## Viaducs de Saint-Maurice

*Remplacement des écrans acoustiques au carrefour de A4 et A86*

Les viaducs de Saint Maurice assurent les échanges entre les autoroutes A4 et A86. Les écrans acoustiques de ces viaducs doivent être remplacés par la Direction des Routes d'Île-de-France (DiRIF). Le présent avis concerne l'insertion architecturale, urbaine et paysagère des nouveaux écrans.

Les ouvrages redevenus visible au sud.

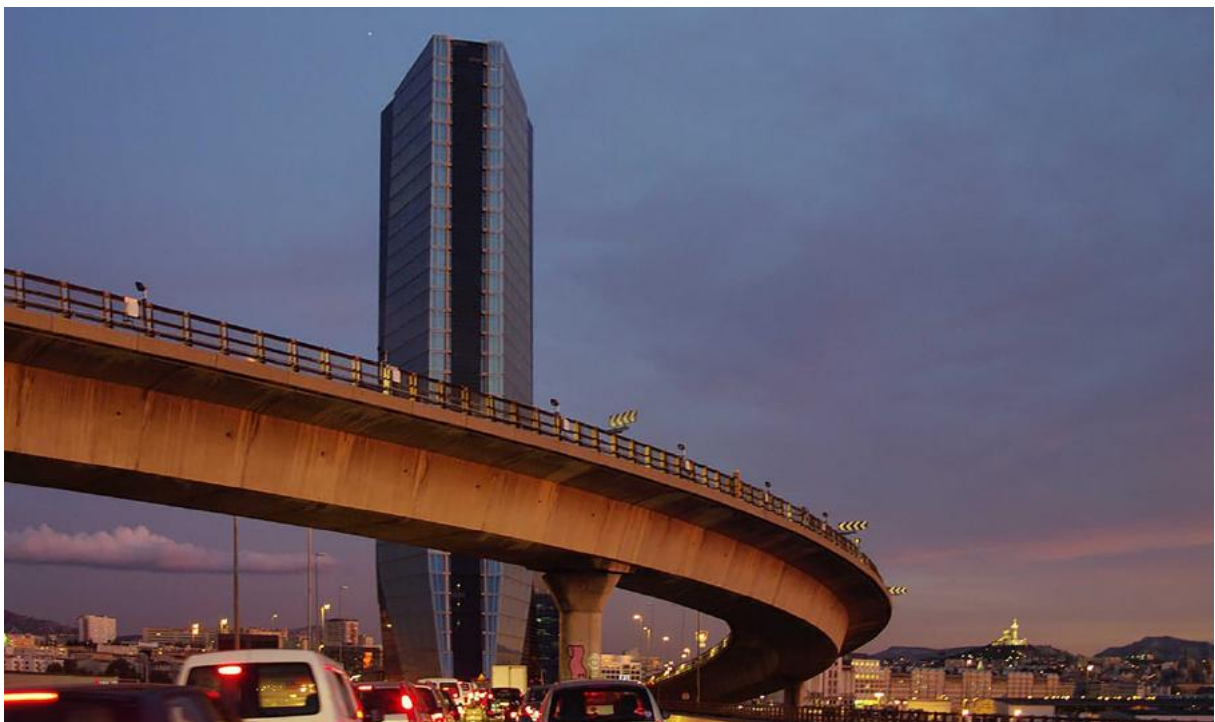
Dans le tissu pavillonnaire, d'épaisses bandes plantées tiennent les ouvrages d'art à distance des rues parallèles et du regard des résidents, sauf au sud, là où les ouvrages s'abaissent, en dehors du périmètre concerné par les travaux envisagés.
